**ELETTRODOTTO 132 KV**  
**C.P. DI FOSSANO – S.E. DI MAGLIANO**

**DOCUMENTAZIONE INTEGRATIVA**  
**QUADRO SINOTTICO**

*Nell'ambito del procedimento di Valutazione di Impatto Ambientale del progetto di Elettrodotto a 132kV denominato Fossano- Magliano Alpi sito nei comuni di Fossano, Sant'Albano Stura, Trinità e Magliano Alpi in Provincia di Cuneo, ai sensi del D.Lgs 152/2006 e s.m.i. è stato richiesto di fornire documentazione integrativa e di chiarimento, con comunicazione del Ministero dell'Ambiente e della Tutela del Territorio e del Mare DVA-2015-0007605 del 18/03/2015.*

Figura 2: estratto della Carta della vulnerabilità degli acquiferi in scala 1:10.000

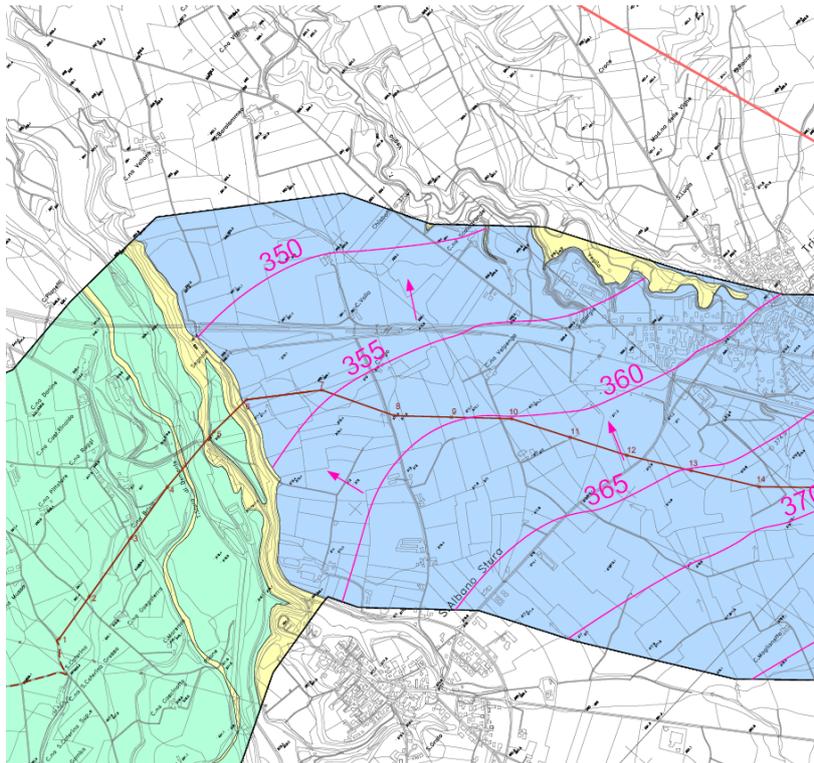
**Idrogeologia: in relazione alla caratterizzazione idrogeologica dell'area interessata dai tracciati risulta necessario acquisire un più elevato ed omogeneo livello di conoscenze sulle falde acquifere, integrando i dati cartografici sulle principali direzioni di deflusso.**

Le conoscenze disponibili sulla caratterizzazione idrogeologica del territorio interessato sono state inserite nella Relazione geologica preliminare (RE23745A1BAX20005) trasmessa ai fini dell'autorizzazione. In essa si riportano le informazioni sulla presenza e sulle direzioni di deflusso disponibili. In particolare al Capitolo 6 vengono esaurientemente descritti la struttura idrogeologica e i complessi idrogeologici (§ 6.1), la piezometria (§ 6.2) e la vulnerabilità degli acquiferi (§ 6.3) delle aree interessate dall'opera. In particolare nel § 6.2 - Piezometria è fornita una tabella dove per ciascun punto significativo del tracciato è indicata la soggiacenza della falda.

L'assetto idrogeologico dell'area di progetto è mostrato nella Carta idrogeologica in scala 1:10.000 allegata alla Relazione (Tavola 2A e 2B), così come la Carta della vulnerabilità degli acquiferi in scala 1:10.000 (Tavola 3A e 3B). La morfologia della superficie piezometrica (curve isopiezometriche e linee di deflusso principali), anch'essa riportata nella Carta idrogeologica sopra citata, è stata desunta dal citato studio delle acque sotterranee della pianura cuneese integrato da informazioni ricavate dagli studi geologici prodotti a supporto dei PRGC dei comuni attraversati dalla linea elettrica in progetto.
